Si trasmettono in allegato le osservazioni di vari cittadini sul progetto in oggetto

Oggetto: Valutazione di Impatto Ambientale Collegamento stabile tra la Sicilia e la Calabria
(C.U.P. C41C23002750005) – Codice procedura ID 11169

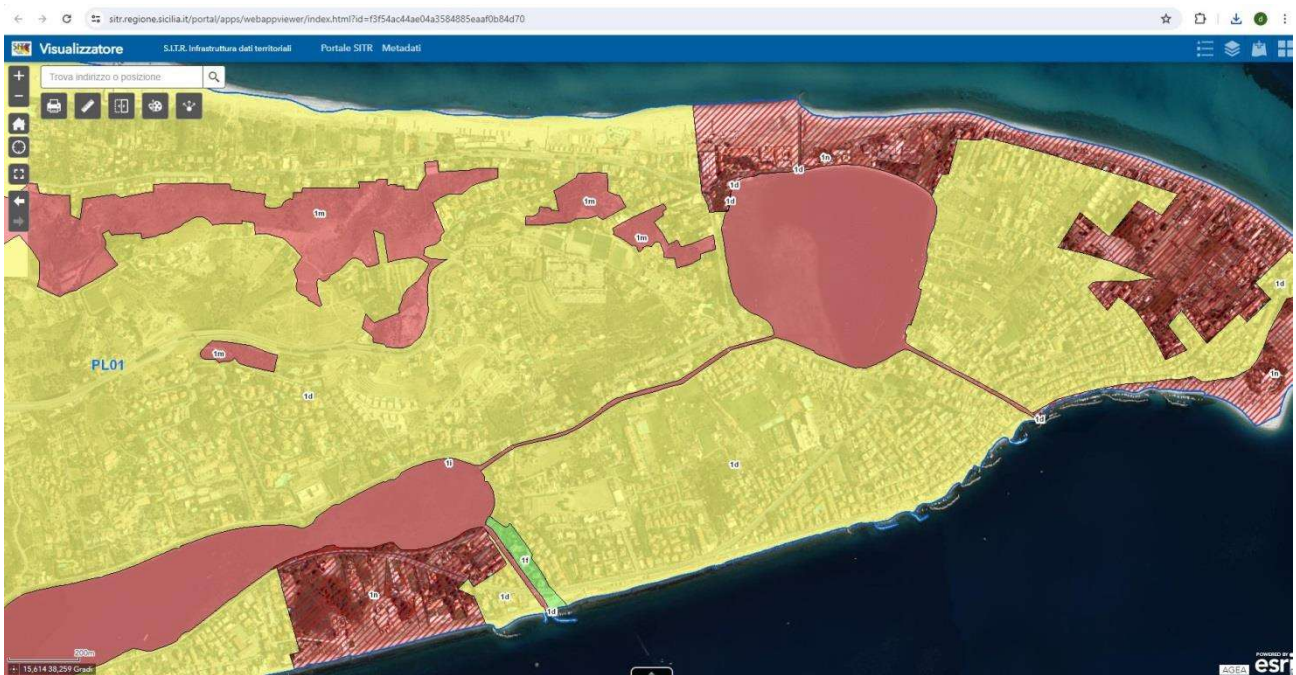
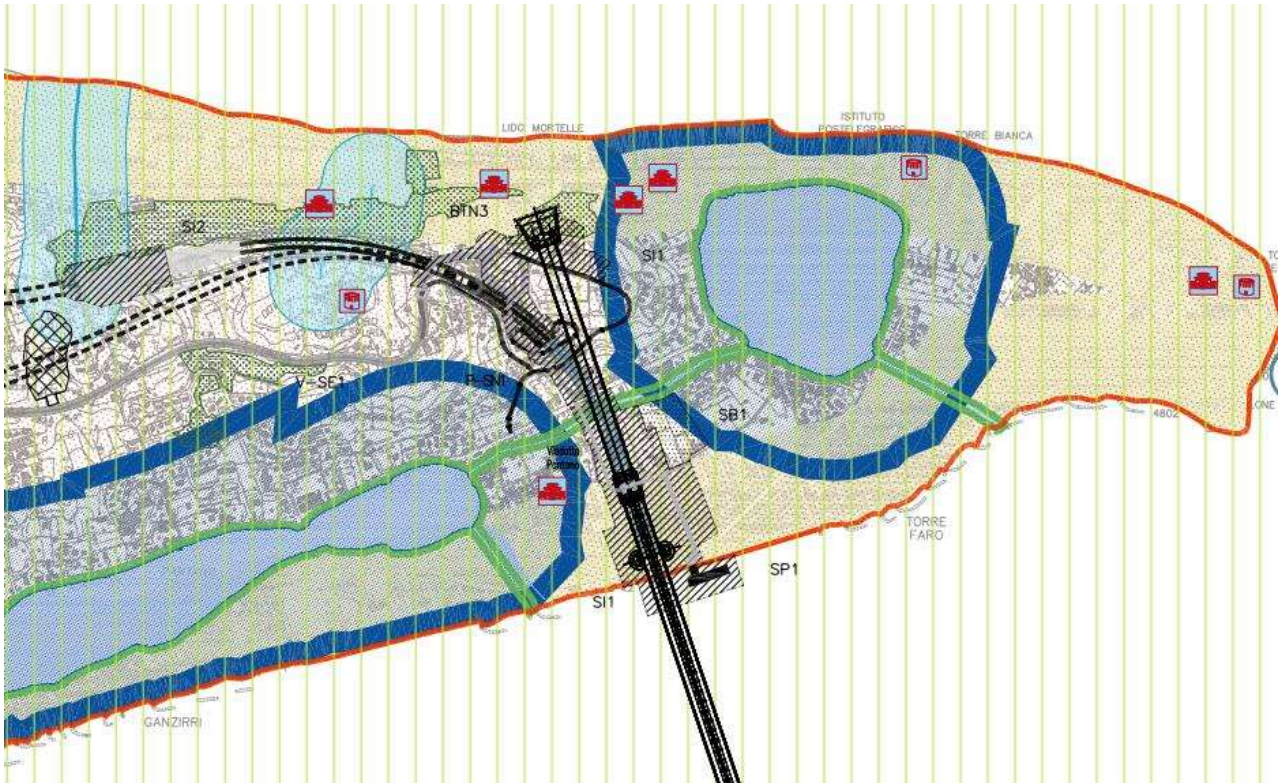
In effetti consultando il visualizzatore del S.I.T.R. della Regione Siciliana¹ è possibile verificare che parti significative del progetto ricadono in aree sottoposte ai regimi normativi “1m” e “1d” del Piano paesaggistico dell’ambito 9, come si evince chiaramente dal confronto delle seguenti figure, estrapolate rispettivamente dal S.I.T.R. (ove le aree sottoposte al regime “1d” sono evidenziate in giallo e quelle relative a “1m” in rosa) e dalle cartografie del progetto (in particolare l’elaborato “Sicilia – carta delle interferenze con il sistema dei vincoli – tav. 1/3”):

E' evidente pertanto come il progetto in questione, interferendo massicciamente con le suddette aree, presenti una incompatibilità insanabile con le disposizioni del Piano Paesaggistico dell'ambito 9.

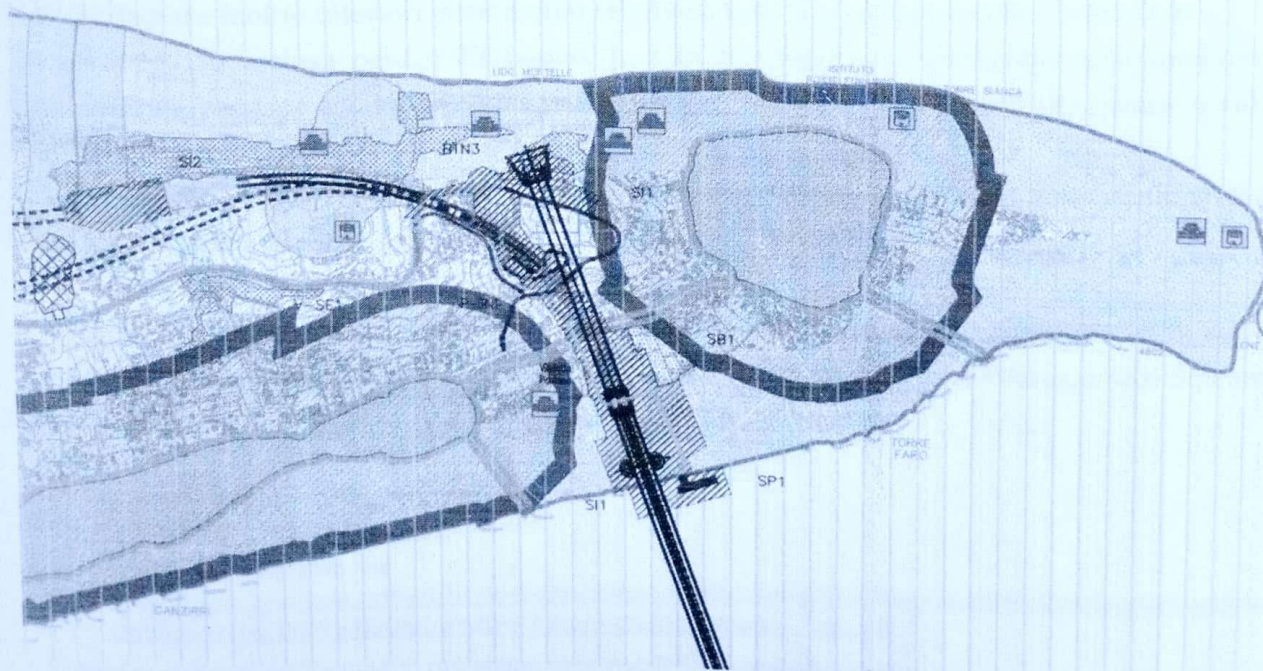
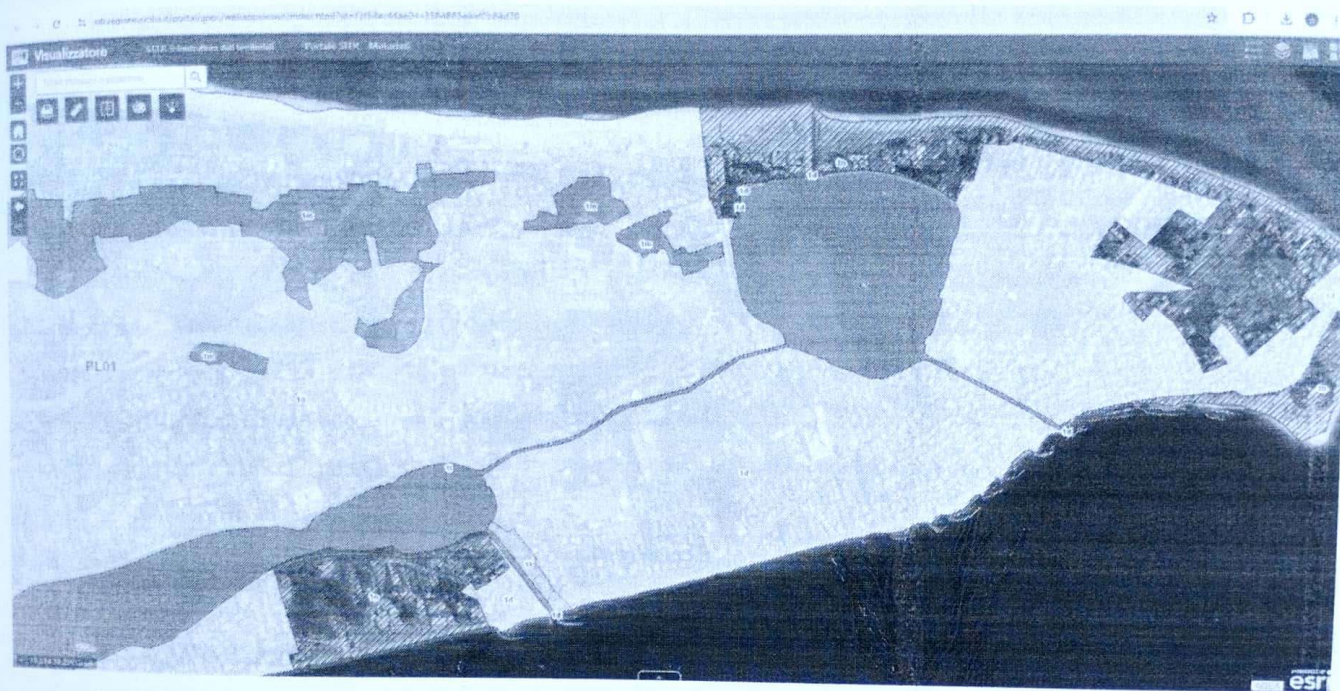
In ogni caso consultando il visualizzatore del S.I.T.R. della Regione Siciliana¹ è possibile verificare che parti significative del progetto ricadono in aree sottoposte ai regimi normativi "1m" e "1d" del

Piano paesaggistico dell'ambito 9, come si evince chiaramente dal confronto delle seguenti figure, estrapolate rispettivamente dal S.I.T.R. (ove le aree sottoposte al regime "1d" sono evidenziate in giallo e quelle relative a "1m" in rosa) e dalle cartografie del progetto (in particolare l'elaborato "Sicilia - carta delle interferenze con il sistema dei vincoli - tav. 1/3"):

E' evidente pertanto come il progetto in questione, interferendo massicciamente con le suddette aree, presenti una incompatibilità insanabile con le disposizioni del Piano Paesaggistico dell'ambito 9.

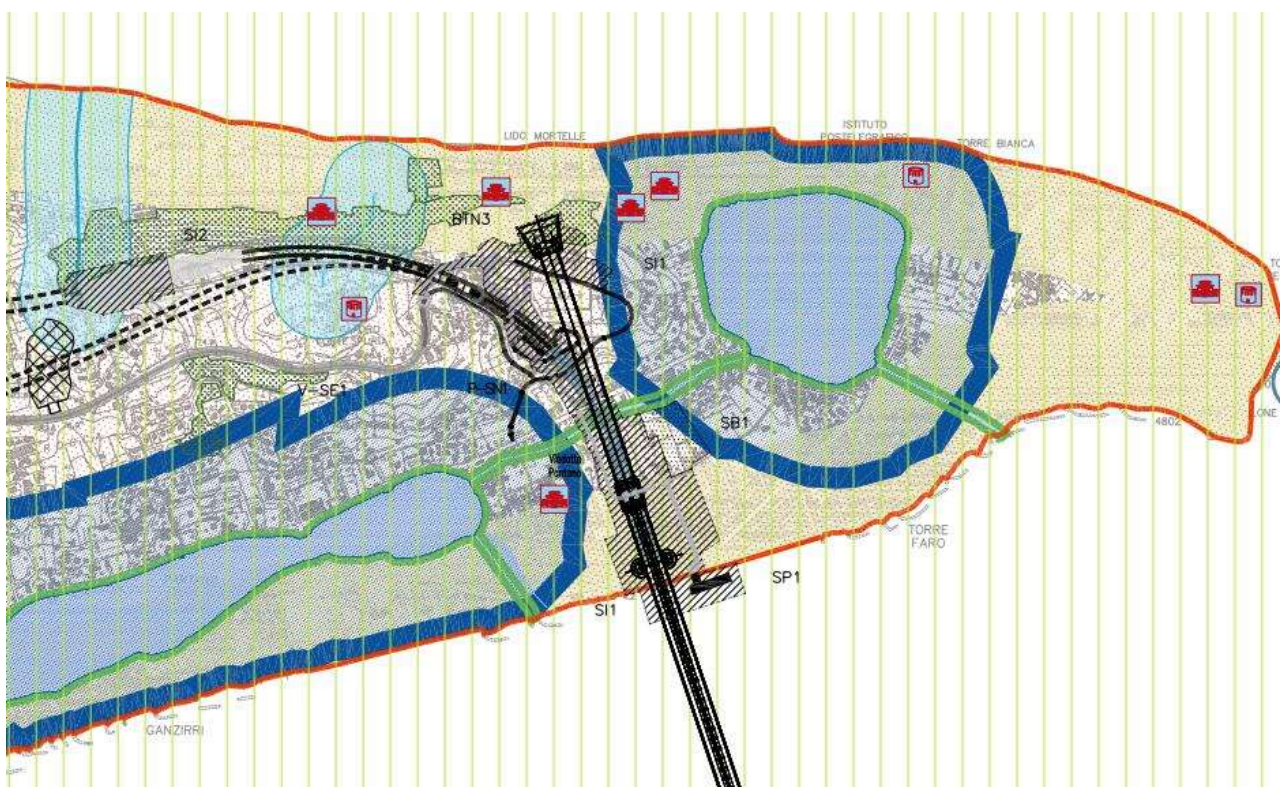
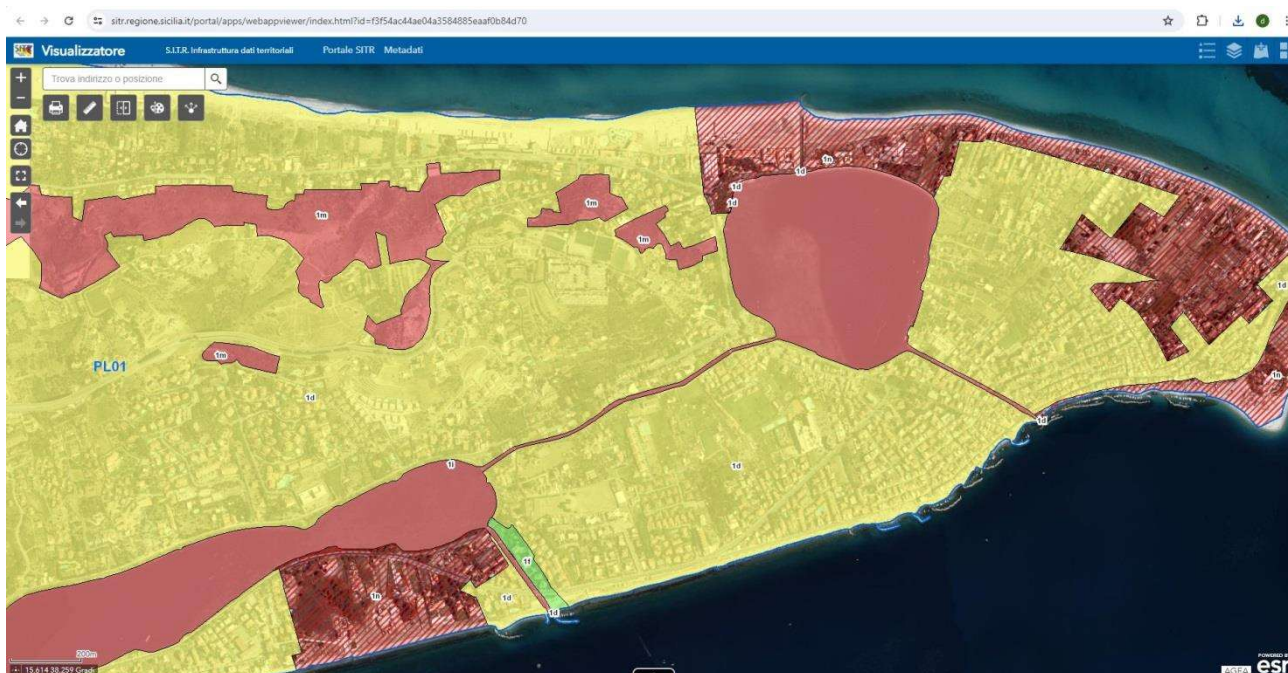
In ogni caso consultando il visualizzatore del S.I.T.R. della Regione Siciliana¹ è possibile verificare che parti significative del progetto ricadono in aree sottoposte ai regimi normativi “1m” e “1d” del Piano paesaggistico dell’ambito 9, come si evince chiaramente dal confronto delle seguenti figure,

estrapolate rispettivamente dal S.I.T.R. (ove le aree sottoposte al regime "1d" sono evidenziate in giallo e quelle relative a "1m" in rosa) e dalle cartografie del progetto (in particolare l'elaborato "Sicilia – carta delle interferenze con il sistema dei vincoli – tav. 1/3"):

E' evidente pertanto come il progetto in questione, interferendo massicciamente con le suddette aree, presenti una incompatibilità insanabile con le disposizioni del Piano Paesaggistico dell'ambito 9.

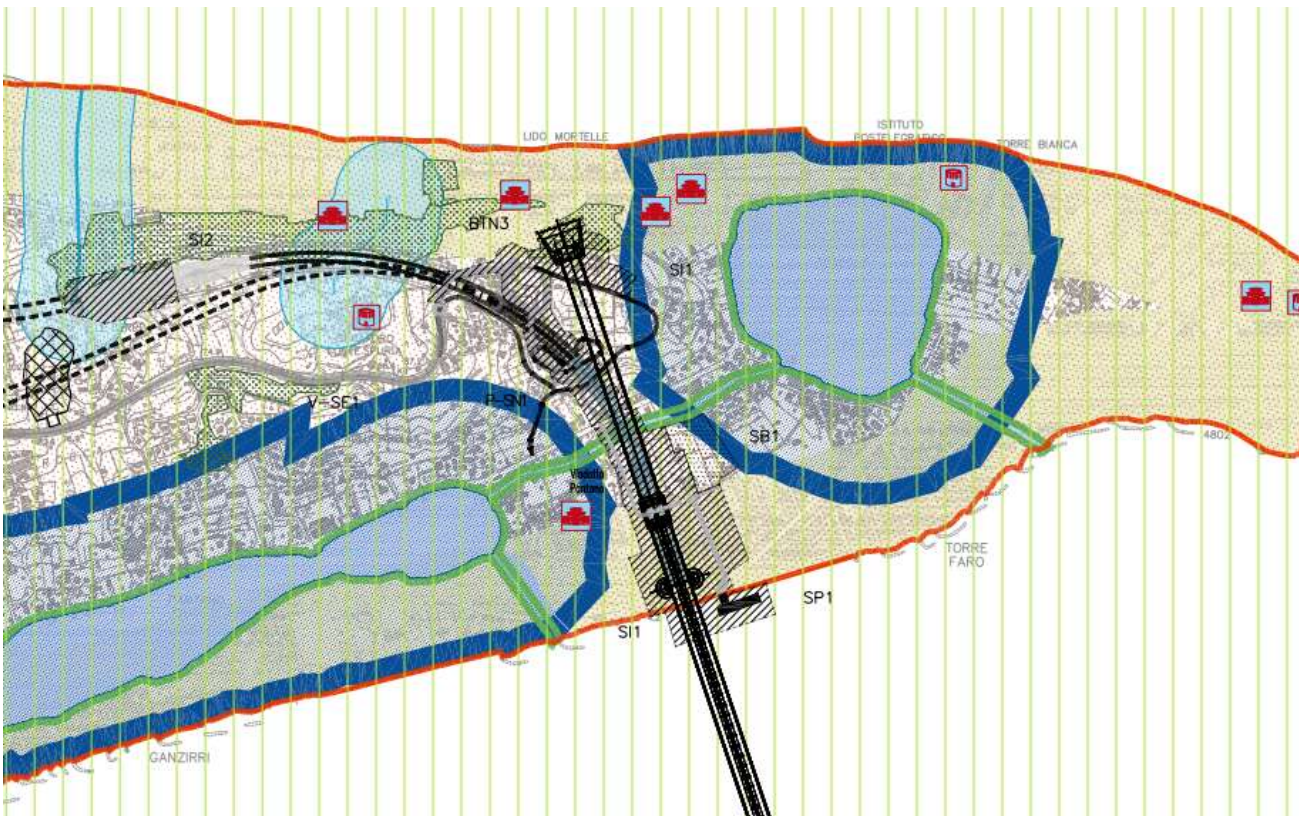
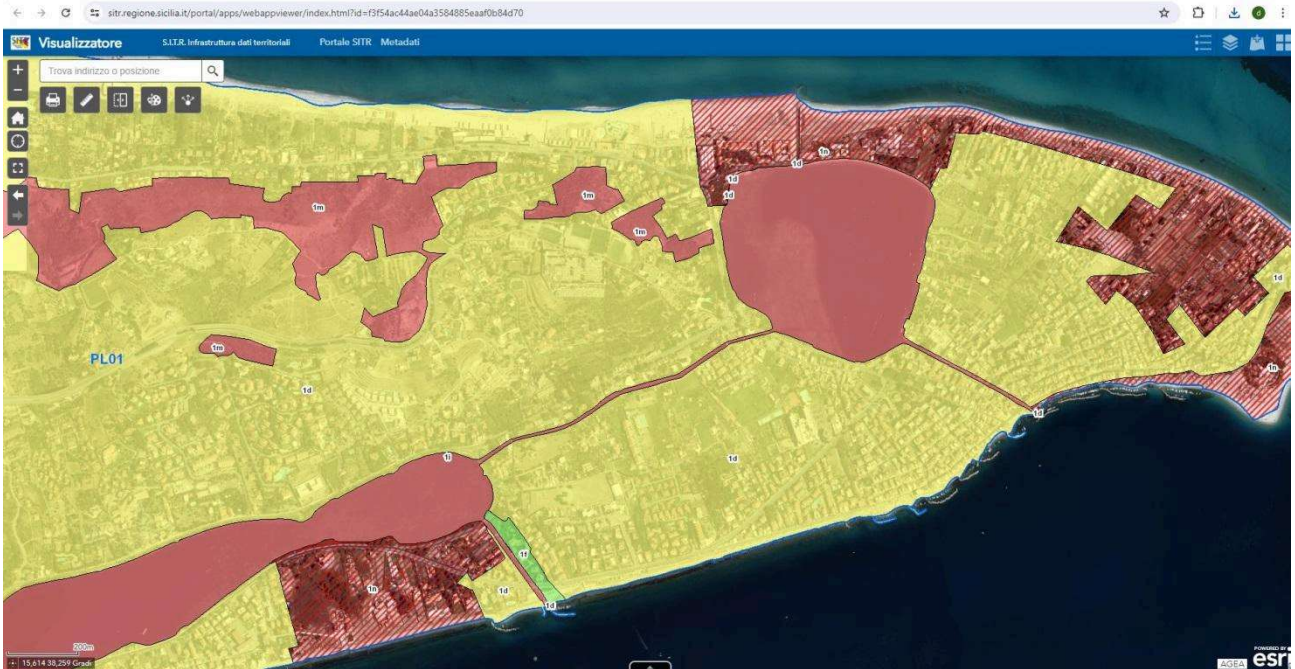
In ogni caso consultando il visualizzatore del S.I.T.R. della Regione Siciliana¹ è possibile verificare che parti significative del progetto ricadono in aree sottoposte ai regimi normativi “1m” e “1d” del

Piano paesaggistico dell'ambito 9, come si evince chiaramente dal confronto delle seguenti figure, estrapolate rispettivamente dal S.I.T.R. (ove le aree sottoposte al regime "1d" sono evidenziate in giallo e quelle relative a "1m" in rosa) e dalle cartografie del progetto (in particolare l'elaborato "Sicilia – carta delle interferenze con il sistema dei vincoli – tav. 1/3"):

E’ evidente pertanto come il progetto in questione, interferendo massicciamente con le suddette aree, presenti una incompatibilità insanabile con le disposizioni del Piano Paesaggistico dell’ambito 9.

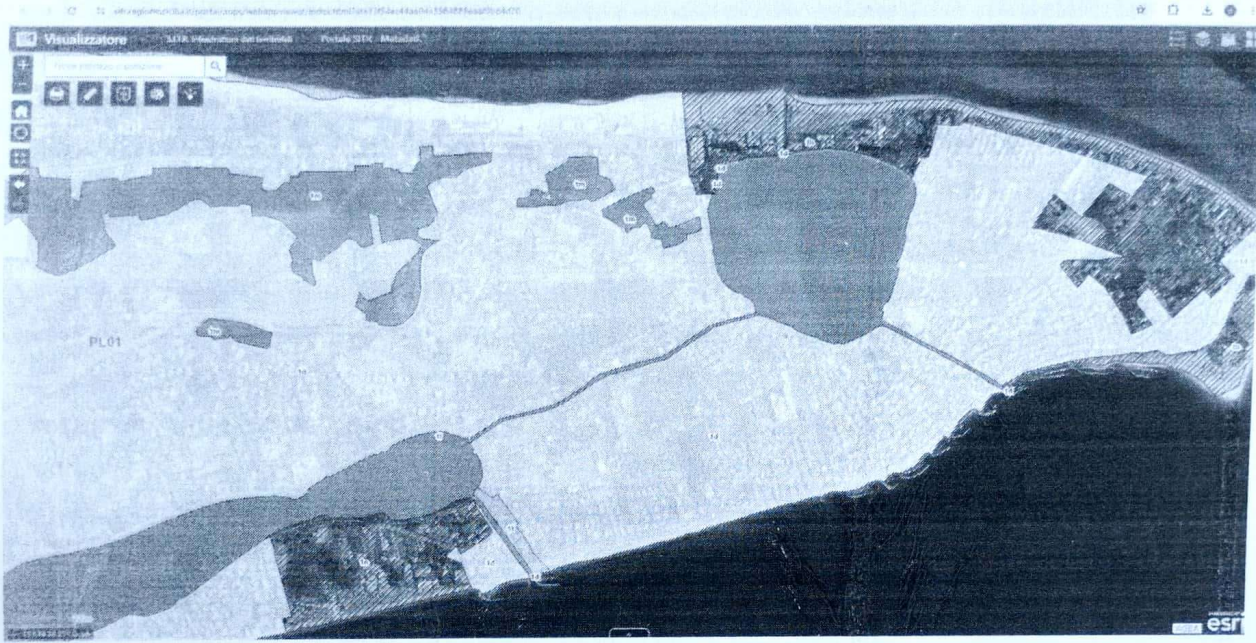
In ogni caso consultando il visualizzatore del S.I.T.R. della Regione Siciliana¹ è possibile verificare che parti significative del progetto ricadono in aree sottoposte ai regimi normativi “1m” e “1d” del

Piano paesaggistico dell'ambito 9, come si evince chiaramente dal confronto delle seguenti figure, estrapolate rispettivamente dal S.I.T.R. (ove le aree sottoposte al regime "1d" sono evidenziate in giallo e quelle relative a "1m" in rosa) e dalle cartografie del progetto (in particolare l'elaborato "Sicilia - carta delle interferenze con il sistema dei vincoli - tav. 1/3"):

E' evidente pertanto come il progetto in questione, interferendo massicciamente con le suddette aree, presenti una incompatibilità insanabile con le disposizioni del Piano Paesaggistico dell'ambito 9.
